ECE/TRANS/WP.29/2008/81
23 July 2008

Предложение по дополнению 7 к Правилам № 13-Н
(Тормозные системы транспортных средств категорий M₁ и N₁)

Представлено Рабочей группой по вопросам торможения и ходовой части (GRRF)*

Приложение 2, образец "А" и сопроводительный текст, изменить следующим образом:

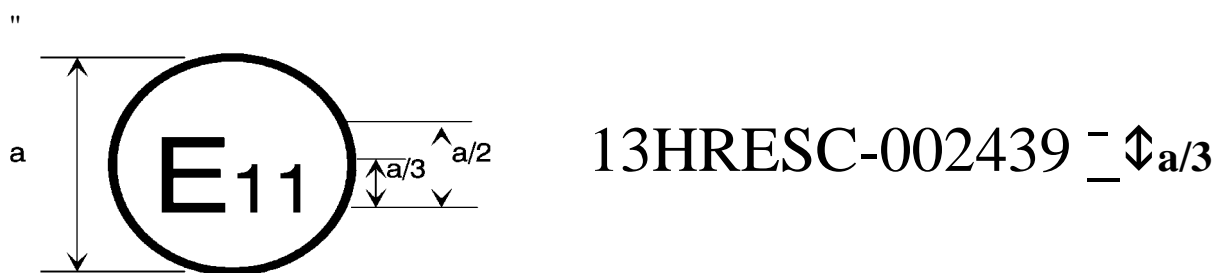
Приведенный выше знак официального утверждения..... в их первоначальном варианте. Дополнительная маркировка "ESC" указывает на то, что транспортное средство удовлетворяет требованиям приложения 9 к настоящим Правилам в отношении электронной системы контроля устойчивости."
